# 泊発電所3号炉

## 基準津波に関するコメント回答

(地震に伴う津波と地震以外の要因に伴う津波の組合せ)

令和5年9月27日  
北海道電力株式会社

## 検討結果 (健全地形モデルの最大ケース)

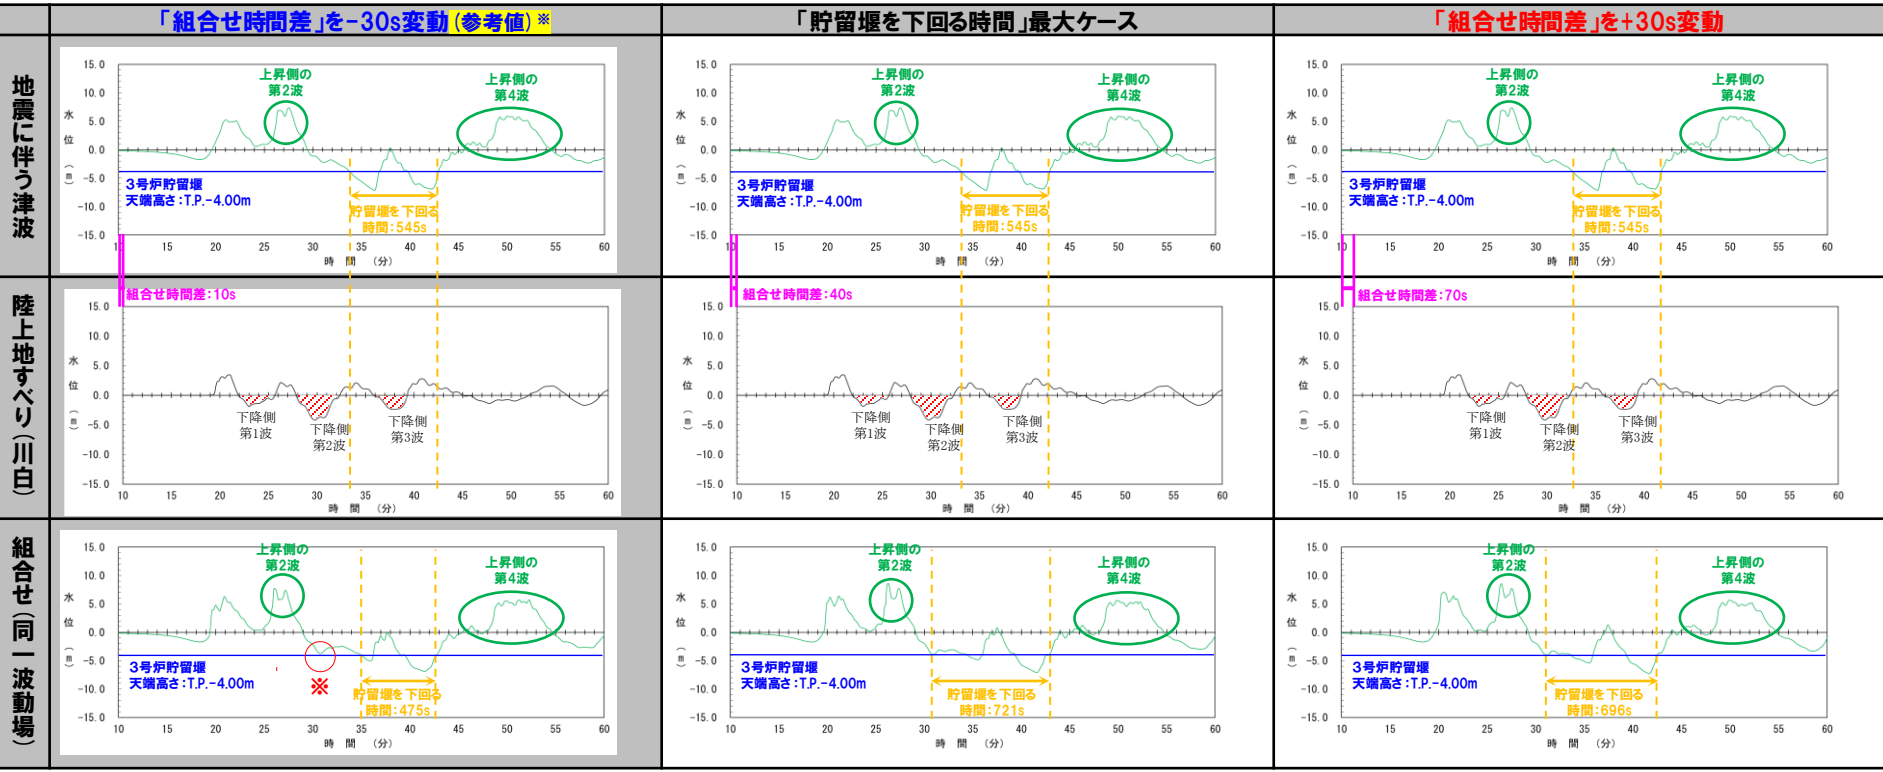
○健全地形モデルの「貯留堰を下回る時間」の最大ケースを対象に、「組合せ時間差」を±30s 変動させた感度を分析した。

○「組合せの時間差」の変動を考慮することによって、「組合せ(同一波動場)」の水位時刻歴波形に大きな違いは生じない(水位下降側に対して影響の大きい波形は、**上昇側の第2波・第4波**の間には発生することは変わらない)ことから、位相の変動の影響は小さい。

○また、「貯留堰を下回る時間」の算出結果に大きな影響はない※。

※「組合せの時間差」の変動を考慮することによって、上昇側の第2波の後の下に凸の波形が、貯留堰の天端高さ:T.P.-4.00mを下回らないため、「貯留堰を下回る時間」が短くなる場合がある。ただし、「貯留堰を下回る時間」最大ケースでは、上昇側の第2波の後の下に凸の波形が、貯留堰の天端高さ:T.P.-4.00mを下回っているため、「貯留堰を下回る時間」の算出結果に大きな影響はない。

## 検討結果 (防波堤の損傷を考慮した地形モデル①の最大ケース)

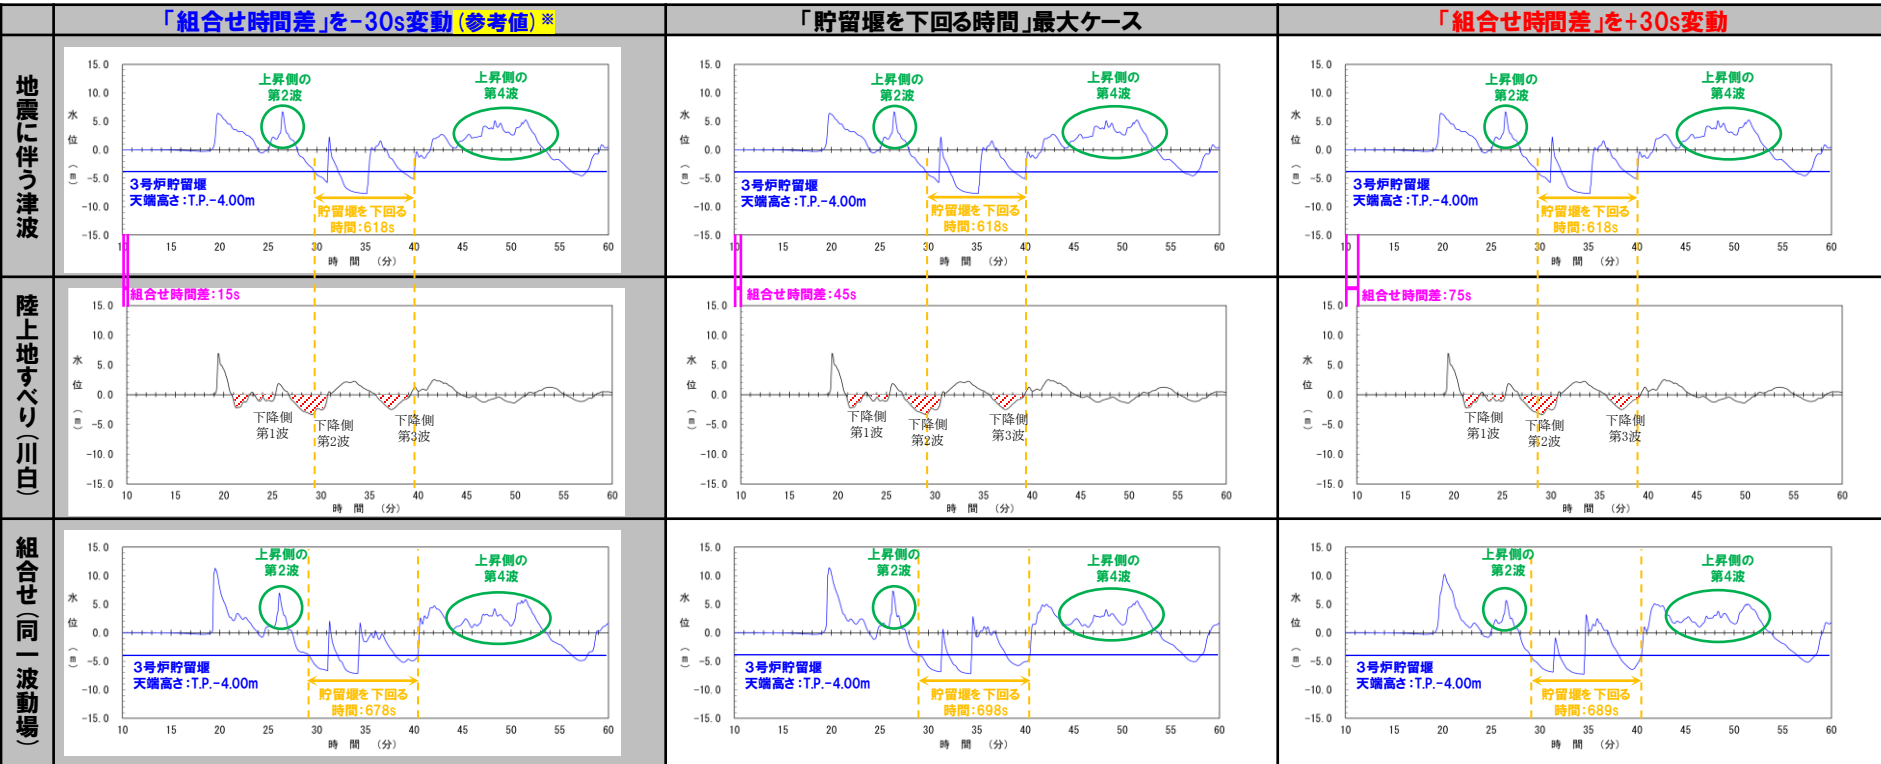
○防波堤の損傷を考慮した地形モデル①の「貯留堰を下回る時間」の最大ケースを対象に、「組合せ時間差」を±30s 変動させた感度を分析した。

- 「組合せの時間差」の変動を考慮することによって、「組合せ(同一波動場)」の水位時刻歴波形に大きな違いは生じない(水位下降側に対して影響の大きい波形は、**上昇側の第2波・第4波**の間には発生することは変わらない)ことから、位相の変動の影響は小さい。
- また、「貯留堰を下回る時間」の算出結果に大きな影響はない。

## 検討結果 (防波堤の損傷を考慮した地形モデル②の最大ケース)

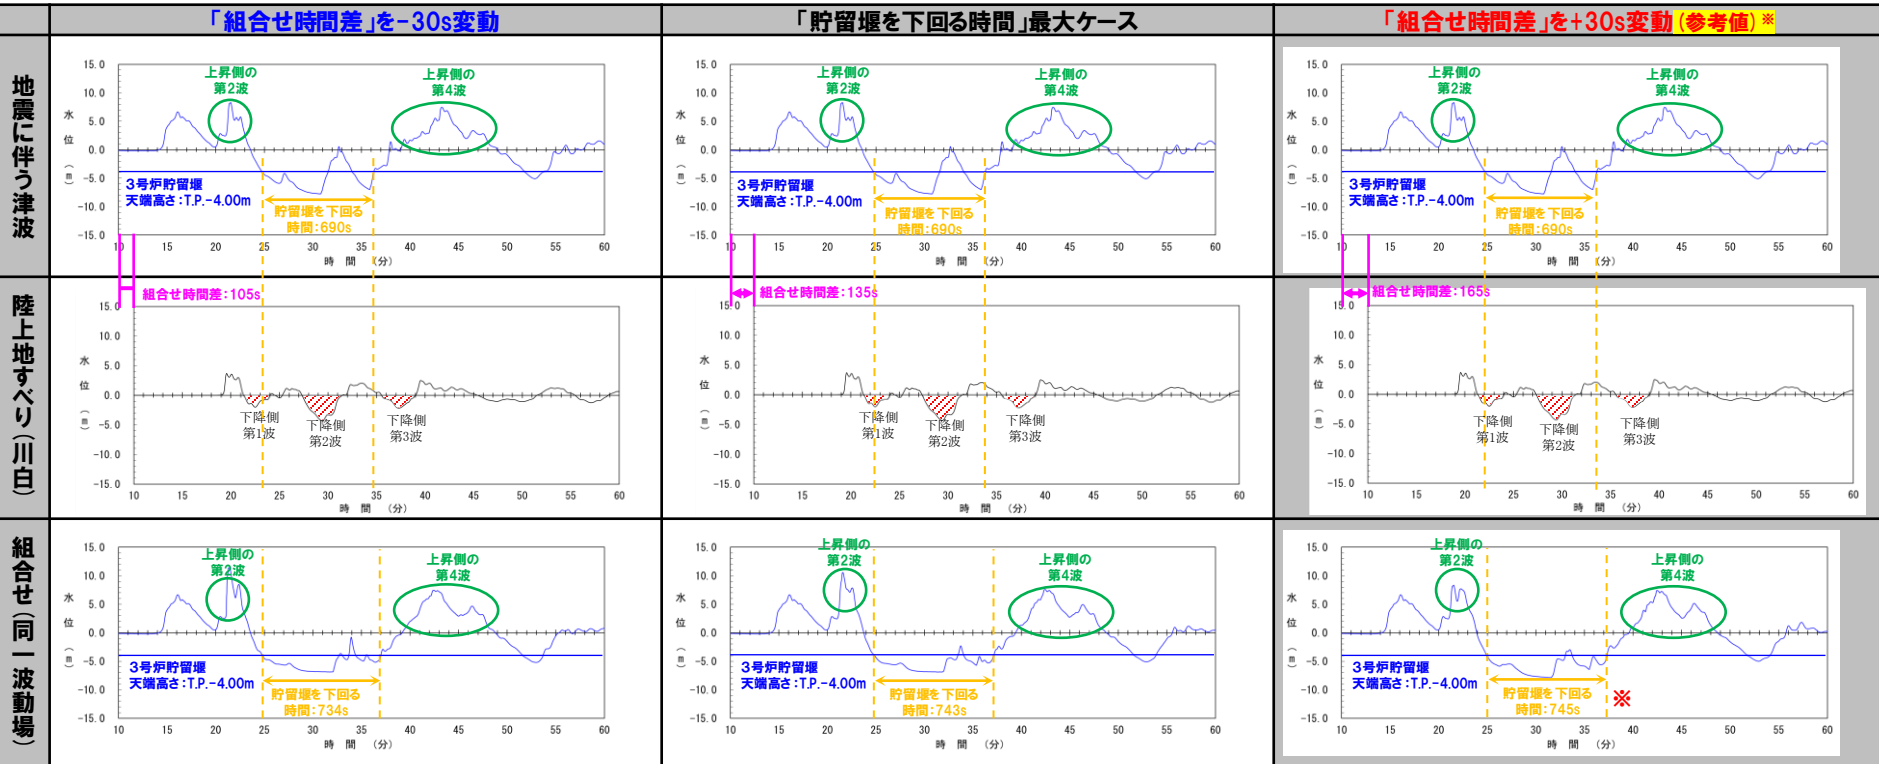
○防波堤の損傷を考慮した地形モデル②の「貯留堰を下回る時間」の最大ケースを対象に、「組合せ時間差」を±30s 変動させた感度を分析した。

○「組合せの時間差」の変動を考慮することによって、「組合せ (同一波動場)」の水位時刻歴波形に大きな違いは生じない (水位下降側に対して影響の大きい波形は、**上昇側の第2波・第4波**の間に発生することは変わらない) ことから、位相の変動の影響は小さい。

○また、「貯留堰を下回る時間」の算出結果に大きな影響はない。

※参考値扱いとしたケース (「組合せ時間差」を±30s 変動した場合に、組合せ時間範囲 ( $T_s \sim T_s + T_d$ ) 外となるケース) では、「貯留堰を下回る時間」最大ケースを僅かに上回る結果となったが、差が僅かであり、組合せ時間範囲 ( $T_s \sim T_s + T_d$ ) 外であるため、評価に影響はない。

## 検討結果 (防波堤の損傷を考慮した地形モデル③の最大ケース)

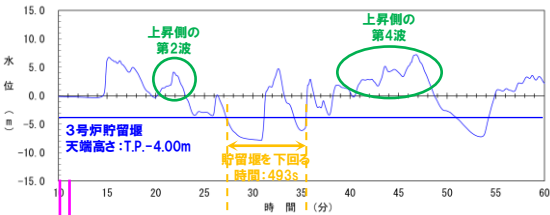
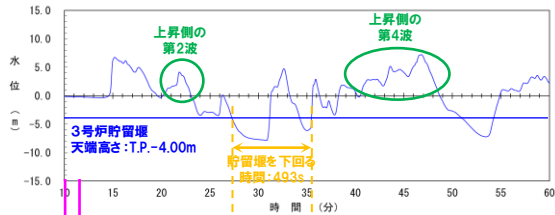
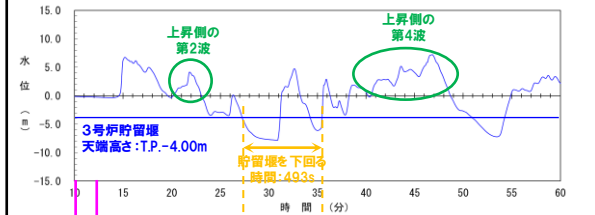
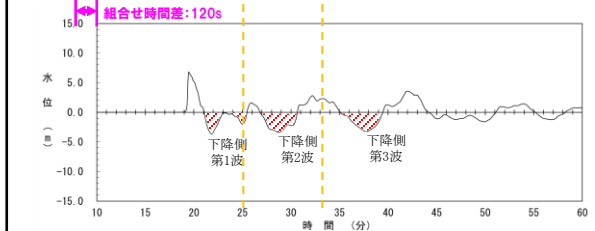
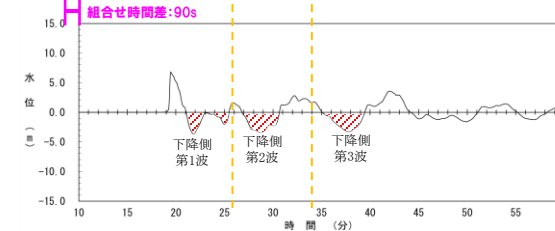
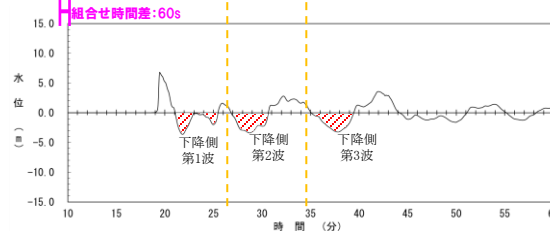
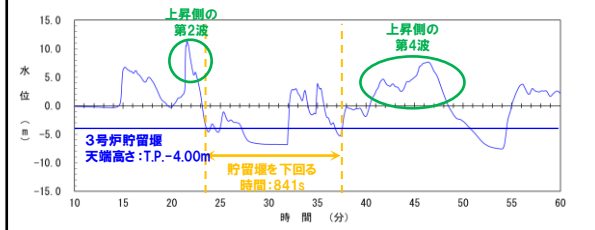
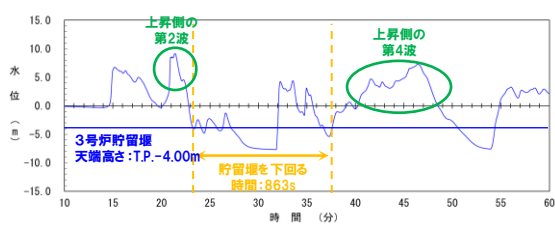
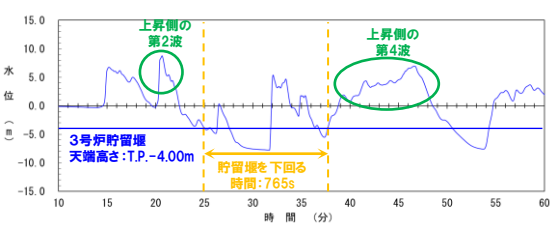
○防波堤の損傷を考慮した地形モデル③の「貯留堰を下回る時間」の最大ケースを対象に、「組合せ時間差」を±30s変動させた感度を分析した。

○「組合せの時間差」の変動を考慮することによって、「組合せ(同一波動場)」の水位時刻歴波形に大きな違いは生じない(水位下降側に対して影響の大きい波形は、**上昇側の第2波・第4波**の間には発生することは変わらない)ことから、位相の変動の影響は小さい。

○また、「貯留堰を下回る時間」の算出結果に大きな影響はない。
